RISCONTRO ALLE OSSERVAZIONI E RICHIESTE DI INTEGRAZIONI/SPIEGAZIONI PERVENUTE DALL'AUTORITÀ DI BACINO NAZIONALE DEL FIUME ADIGE E DALL'AUTORITÀ DI BACINO DELL'ALTO ADRIATICO A SEGUITO DI ISTRUTTORIA IN AMBITO CONFERENZA DEI SERVIZI

La presente nota risponde alle osservazioni e richieste di integrazioni/spiegazioni che l'Autorità di Bacino Nazionale del Fiume Adige e dall'Autorità di Bacino dell'Alto Adriatico hanno esplicitato durante l'istruttoria relativa al progetto definitivo del 1° lotto funzionale Verona – Bivio Vicenza della linea AV/AC Verona-Padova.

Fig. 1.1 - Evento con Tr=100 anni: differenze tra le altezze massime di allagamento valutate nel tratto di interesse (km 10+500 – km 11+500) in presenza di rotte (scenario 3) per le situazioni attuale e di progetto (a sinistra) e per le situazioni attuali e di progetto modificata (a destra).

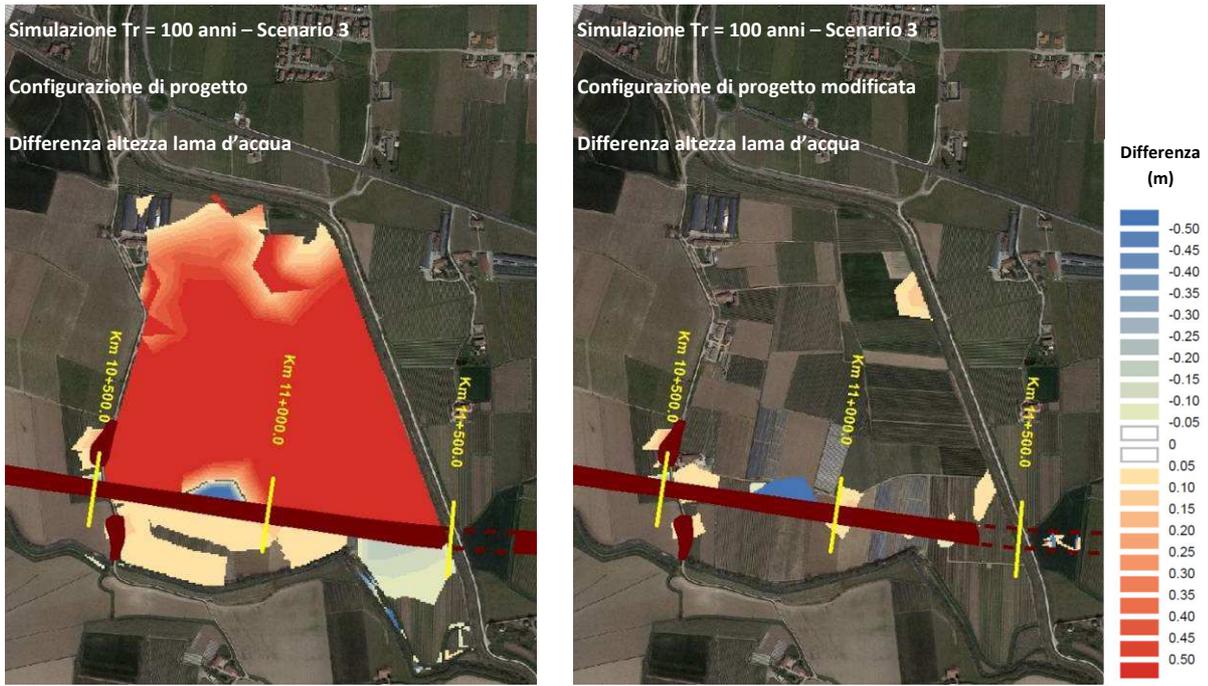
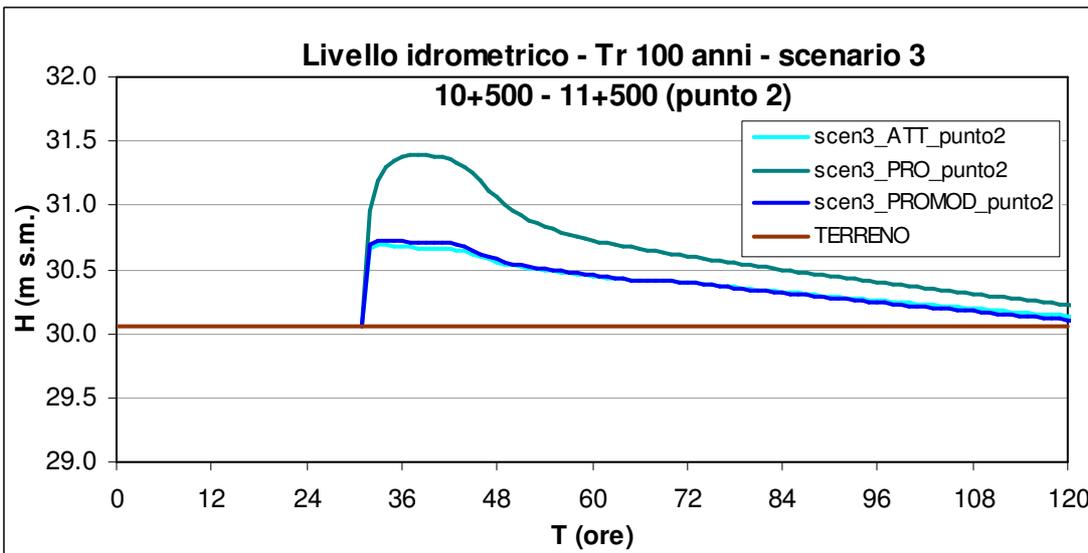
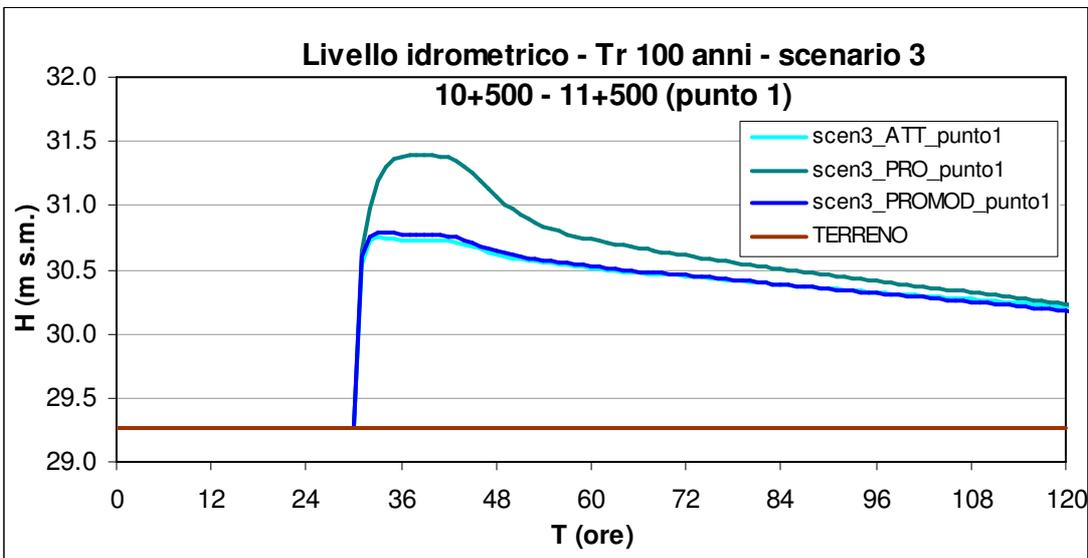
- in destra idrografica al torrente Illasi, con riferimento allo scenario 3 dello studio idraulico (rotta in destra Illasi) verificare gli effetti idraulici a) dell'arretramento di 100m della spalla ovest del viadotto Illasi e b) dell'inserimento di n. 5 fornici nel rilevato di progetto li presente
- in sinistra idrografica al torrente Illasi, con riferimento allo scenario 1 e 2 dello studio idraulico (rotte in sinistra Illasi) verificare gli effetti idraulici dell'arretramento di 100m della spalla est del viadotto Illasi.
- In sinistra Illasi, quantificare gli effetti delle maggiori permeabilità descritte nel capitolo 6 – conclusioni, con particolare riferimenti alle situazioni più significative
- Correggere uno spostamento involontario di un simbolo su una figura avvenuto nella fase di re-impaginazione/editing della relazione spostamento che ne ha travisato il significato.

Le opere inserite (come modifica ed integrazione) del modello idraulico post operam descritto in relazione sono riportate nella seguente figura e, oltre al viadotto di 100m (n. 4 campate da 25m) a partire dalla spalla ovest del “viadotto illasi”, sono costituite da:

- 1 – fornice 5x2.5m, hf=28.50m smm (piano campagna)
- 3 – fornice 5x2.5m, hf=28.50m smm
- 5 – fornice 5x2.5m al posto del doppio scatolare 3x2m, hf=28.80 (piano campagna)
- 2 – scatolare 3x2m su fosso, hf=27.50m smm (ex 5 di progetto, spostato)
- 4 – scatolare 3x2cm su fosso al posto del ϕ 150cm di progetto, hf=28.0m smm
- 6 – scatolare 3x2 su fosso, hf=28.0m smm (ex 5 di progetto, spostato)
- 7 – fornice di progetto 5x2.5m, hf=29.30m smm (piano campagna)
- 8 – fornice 5x2.5m, hf=30.0m smm (piano campagna)

Per $T_r=100$ anni. gli effetti delle opere sullo scenario 3 (rotta in dx illasi, nelle medesime geometrie, modalità, dinamiche, resistenze, tempi, etc.... descritta nello studio idraulico) sono tali da rendere l'opera trasparente nei confronti di una rotta che si verifica 900m a nord.

Si deve necessariamente evidenziare che in assenza di rotte l'area non verrebbe nemmeno allagata. Anche la rotta in destra Illasi simulata (scenario 3) non riflette la reale criticità dell'area che vede le insufficienze arginali nel torrente Illasi localizzate tutte in sinistra idrografica (cfr scenario 0) e le sponde de torrente rivestite in lastre in ca a partire dagli anni '90. Si deve inoltre evidenziare che una volta messo in sicurezza idraulica l'Illasi e il Fibbio (cosa assolutamente necessaria a prescindere dalla presenza o meno nella nuova linea AV/AC. Cfr. DGRV 257/2015 Project Financing per la sistemazione idraulica del t. Illasi) le opere idrauliche di attraversamento suggerite dall'Autorità di Bacino si riveleranno non più necessarie.

Fig. 3.1 - Evento con $Tr=100$ anni: differenze tra le altezze massime di allagamento valutate nel tratto di interesse (km 13+200 – km 14+000) in assenza di rotte (scenario 0) per le situazioni attuale e di progetto (a sinistra) e per le situazioni attuale e di progetto modificato (a destra).

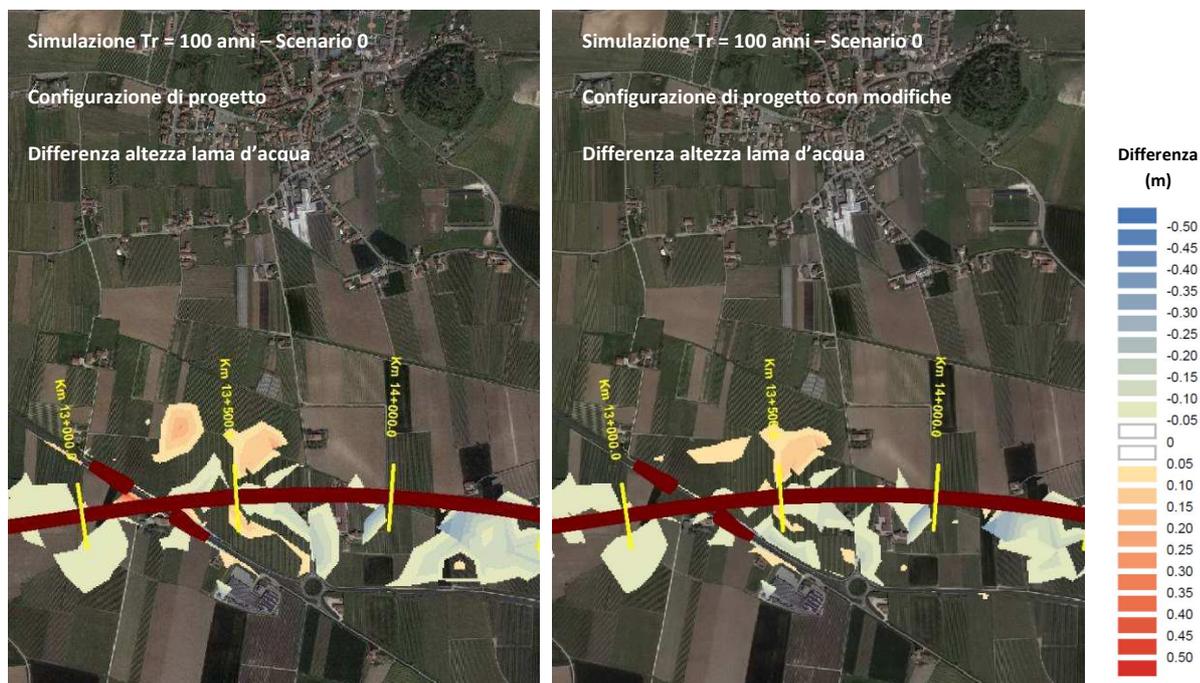
Nelle conclusioni dello studio idraulico di marzo 2016 si è evidenziato per $Tr=100$ anni la pressoché totale neutralità dell'opera ferroviaria nei confronti dei volumi e delle portate di piena generate dal bacino sotteso e, soprattutto, dalle tracimazioni dagli argini della rete principale. Nelle conclusioni si evidenziava che anche a livello di singolo sub-tratto (di $0.5\div 1.0$ km) si poteva osservare una sostanziale neutralità idraulica in quanto piccole variazioni positive nei tiranti (tra ante e post operam) erano accompagnate lì vicino da simili variazioni negative (in superficie e altezza, cioè in volume). Si concludeva, dopo un predimensionamento sulla base delle portate fluenti nei sub-tratti, che per portare la neutralità anche all'evento $Tr=300$ anni fosse sufficiente un modesto aumento delle permeabilità puntuali di progetto (tombini e scotalari) nelle modalità e posizioni lì indicate e qui riprese per le zone in sinistra Illasi. In grassetto sono individuate le modifiche al progetto definitivo suggerite/predimensionate nella conclusione della relazione, in verde sono evidenziate quelle che le simulazioni, di cui la presente nota, hanno evidenziato essere non necessarie.

TRATTO	da	13+200 km	a	14+000 km				
		post operam - PD				post operam - possibile mitigazione PD		
		tipologia	descrizione	hf (m smm)		tipologia	descrizione	hf (m smm)
	prog 13.320	scotalare	b=5m D=2m (porcilana nord)	24.1		scotalare	b=5m D=2m (porcilana nord)	24.1
	prog 13.480	sottovia stradale	allagato	21.8		sottovia stradale	da difendere fino a 26.20	21.8
	prog 13.485	assente	assente	25.7		assente	assente	25.7
	prog 13.80	assente	assente, punto pc + depresso	25.1		scotalare	b=3m D=2m	23.6
	prog 13.960	scotalare	b=3m D=2m	23.6		scotalare	b=3m D=2m	23.6

I risultati ottenuti sono riportati nel seguito per $Tr=100$ anni. Le modifiche minimali alle permeabilità proposte (n. 6 scolarari 3x2 in più e n. 5 aumenti da $\Phi 1500$ o scolarari 2x2, rispettivamente, a scolarari 2x2 o scolarari 3x2) sono in grado di annullare le minime differenze di livello locale che il calcolo aveva evidenziato (tavola 7.10). Tra tutte quella maggiore era quella a sud della sottostazione elettrica tra le progressive 15.5 km e 16.2 km (flusso proveniente da sud) e tra le progressive 16.5km e 17.0 km (stazione elettrica).

Fig. 5.7 - Estratto da Tavola 51 del PAI, ed. Feb 2012. Con cerchio rosso è indicata la posizione del fine tratta. Non è rappresentata la nuova SP34 che bypassa il centro abitato di Altavilla correndo parallela alla attuale ferrovia.

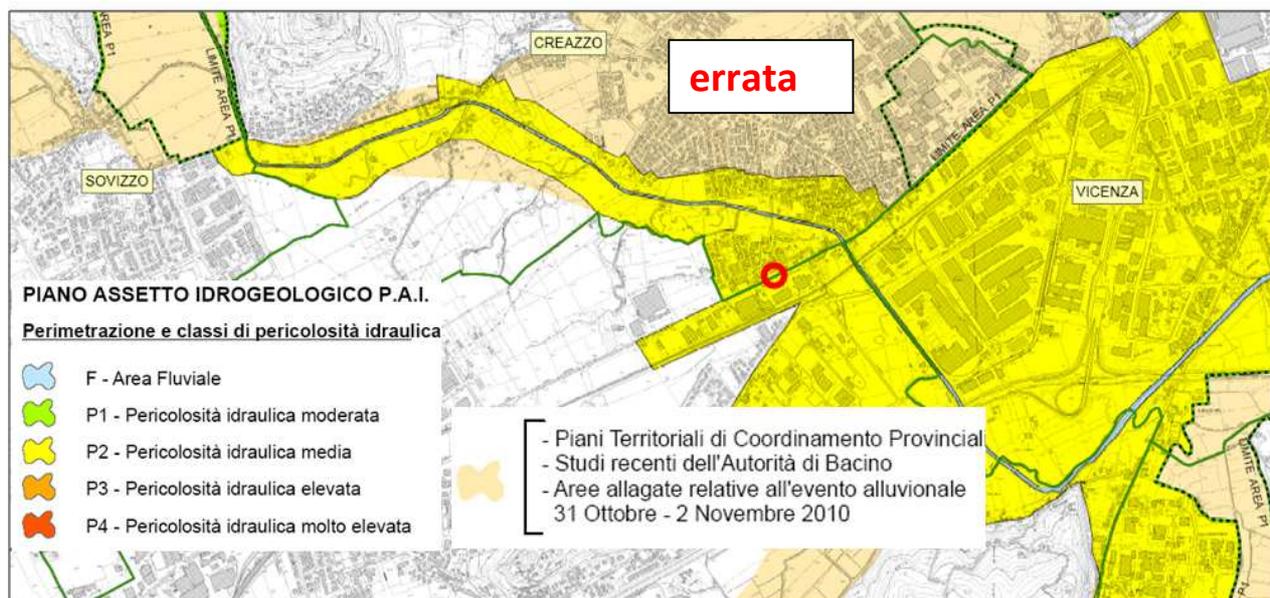
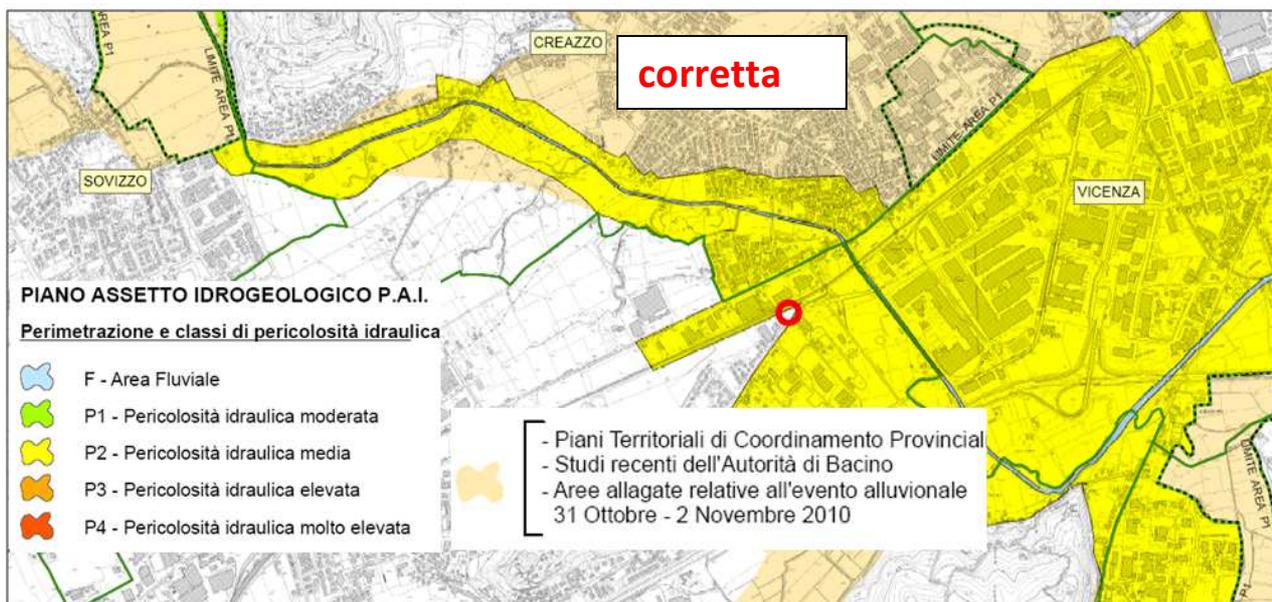
Durante la fase di editing della relazione finale è stato commesso un errore materiale su un pallino rosso sovrapposto ad una figura. Il pallino rosso aveva lo scopo di ubicare il fine tratta “bivio vicenza” sul PAI . La figura errata e la sua correzione sono riportate nel seguito.

Si osserva il tracciato della linea ffss esistente, situato poco a sud della sr11 vicenza-altavilla-montecchio-verona. Si evidenzia che il fine tratta è situato al bordo interno dell'area P2. Nella figura seguente un particolare in cui vengono sovrapposti il PAI vigente, fornito dall'Autorità di Bacino dell'Alto Adriatico in data 25-03-2015, il rilievo alla base del progetto (tavola IN0D02DI2R6IF0009014B) e la traccia delle opere di progetto (tavola IN0D02DI2L6IF0001049).

Fig. 4.2 – In alto, sovrapposizione PAI, rilievo e linea di progetto. In basso, sovrapposizione PTPC della provincia di Vicenza, rilievo e linea di progetto.

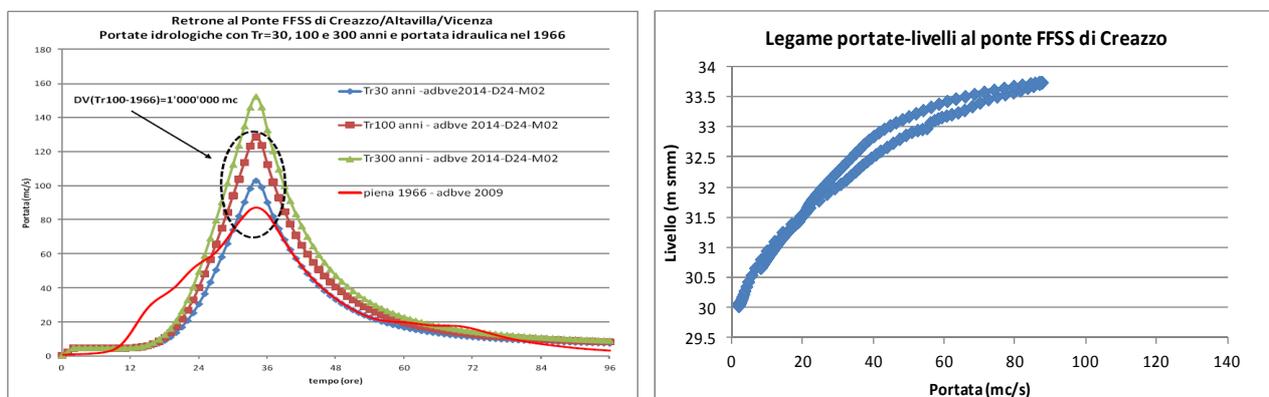
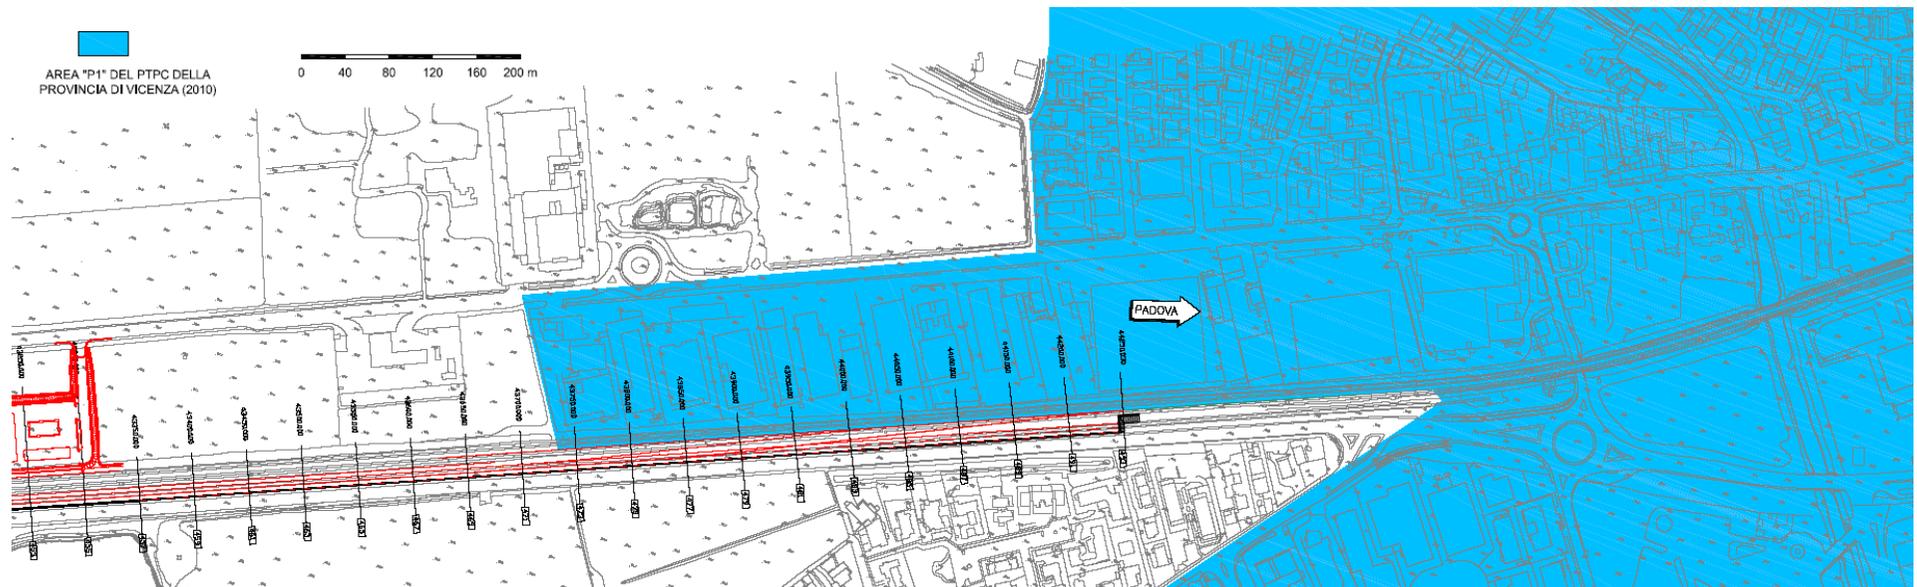
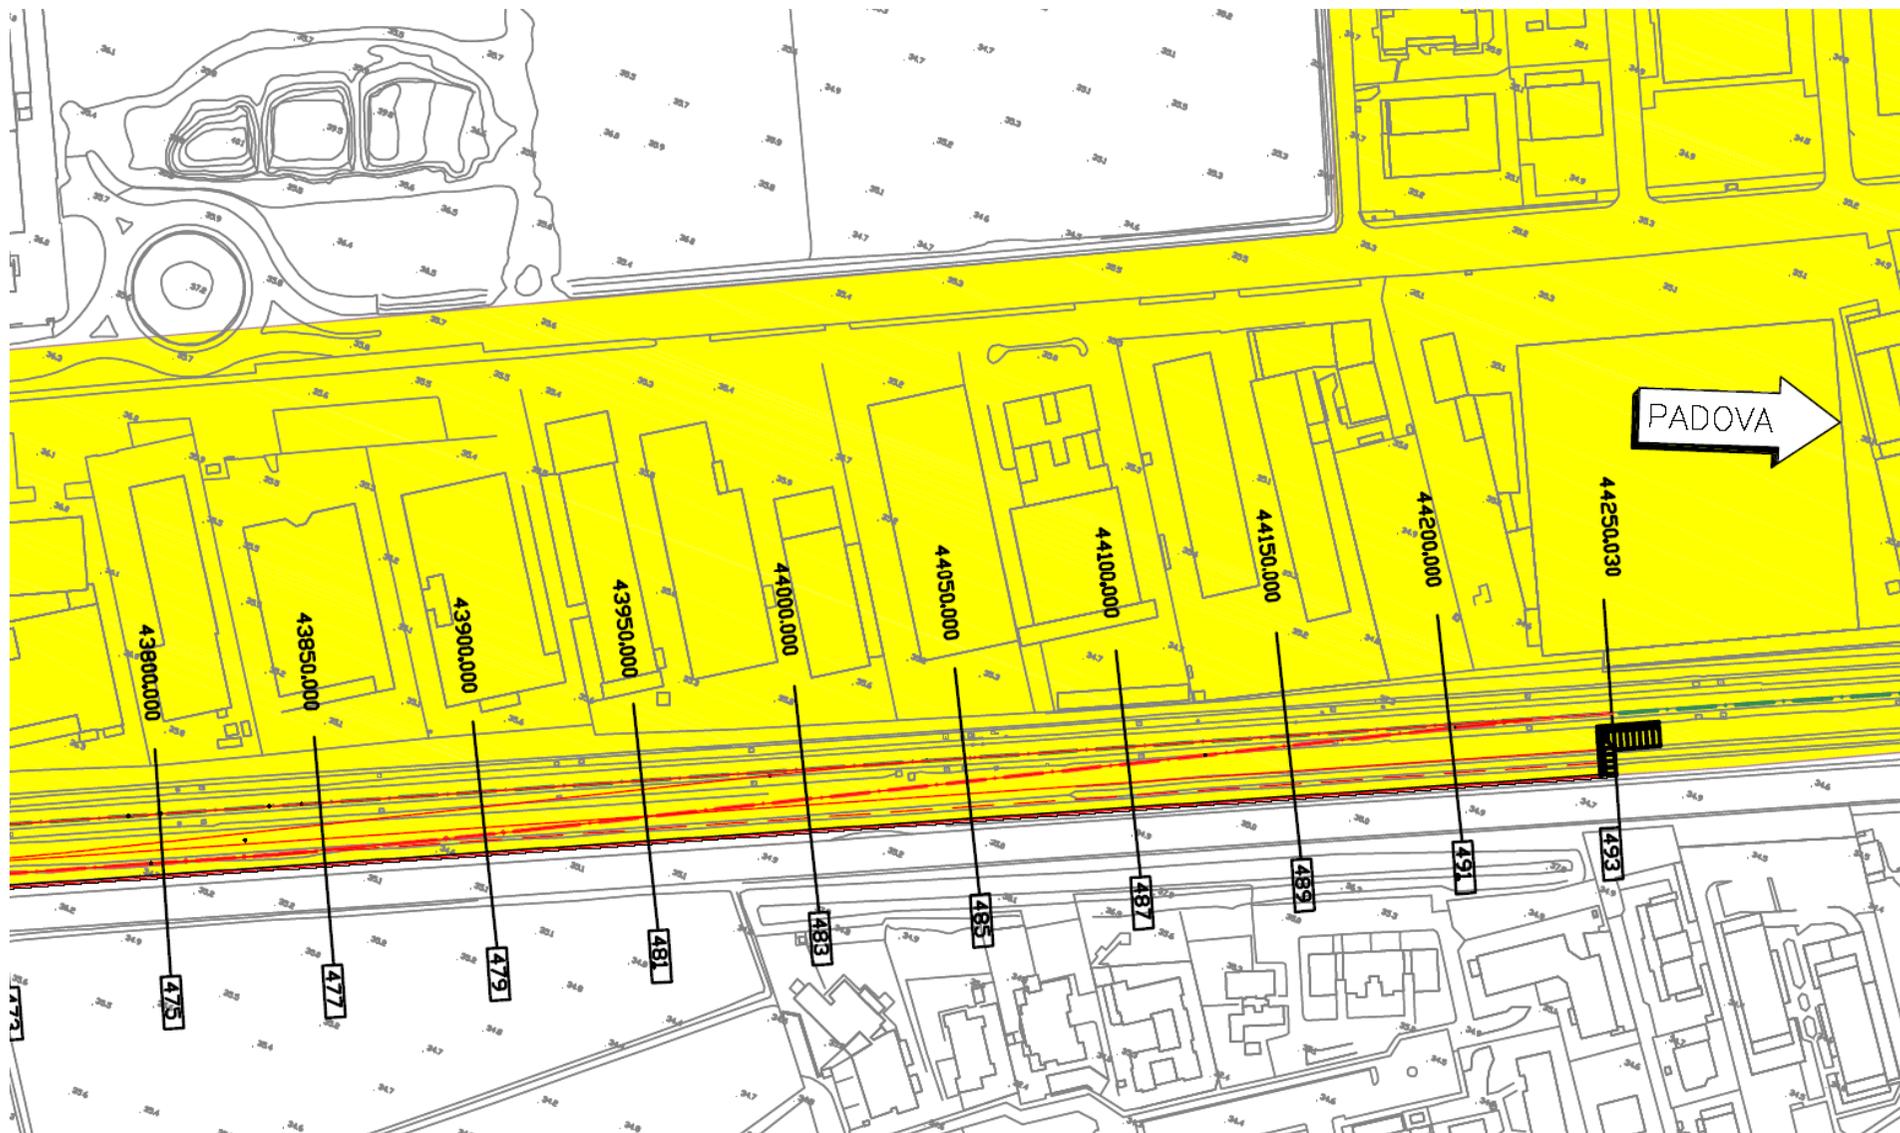
Gli argini del Retrone davanti alla acciaieria Beltrame (in sx, a valle del ponte ffss) sono oggi a 34.0÷34.2 m smm (cfr rilievo) quando nel 2002 erano segnati a quota di 32.8÷33.0m smm (cfr relazione, capitolo 5.2, figure 5.9 e 5.10). In attraversamento ad Altavilla gli argini sono segnati a quota di 33.3-34.1m smm. La piena tipo quella del 1966 (90 m³/s, cfr. relazione al capitolo 5.2) ad argini alti e geometrie aggiornate coi lavori del genio civile del 2014÷2015 (rialzo argini Retrone a S. Agostino), transita al ponte ffss di Creazzo, secondo il modello idraulico descritto in relazione, con una quota idrica la rotonda stradale situata 200 m ad ovest del Retrone, posta a quota 34.1÷34.2m smm (cfr. rilievo), non viene tracimata. L'estensione della scala delle portate del Retrone al ponte di Creazzo alla portata idrologica centenaria del Piano Alluvioni (circa 130 m³/s) conduce ad un livello di circa 33.9m smm, valore inferiore alla quota della rotonda (34.1m smm) e soprattutto della strada SP34 (34.4÷34.5) che da essa si diparte. E' vero che il fosso di guardia a sud della attuale ferrovia è pieno d'acqua.

Si evidenzia che nel tratto perimetrato dal PAI l'attuale rilevato ferroviario si posiziona a quote comprese tra 37.5m smm al ponte sul Retrone e 37.9m smm al 1° sottovia (200m ad ovest del ponte) e 39.9m smm al 2° sottovia (prog. 43.7 km). L'ampliamento è alle stesse quote.

La recente SP 34 situata a sud dell'attuale rilevato ffss è posta, nel tratto di cui sopra a fianco dell'area perimetrata PAI, a quote comprese tra 34.9 e 36.0 m smm.

Il nuovo rilevato ferroviario di ampliamento dell'esistente è posto tra la SP34 e l'attuale rilevato ferroviario, in adiacenza a quest'ultimo. Il nuovo rilevato ferroviario si immorsa in aree incolte/boscate dove c'è anche il fosso di guardia della attuale ferrovia. Le aree tra l'attuale ferrovia e la SP34 sono a quote prossime a quelle della SP34, come le immagini da Street view di google earth fanno intendere.

Si conclude pertanto l'idoneità della posizione dell'ampliamento ferroviario (peraltro in adiacenza all'esistente e quindi poco modificabile per definizione) in quanto a) è situato a quote di sicurezza e b) non peggiora o modifica la sicurezza idraulica delle aree limitrofe.
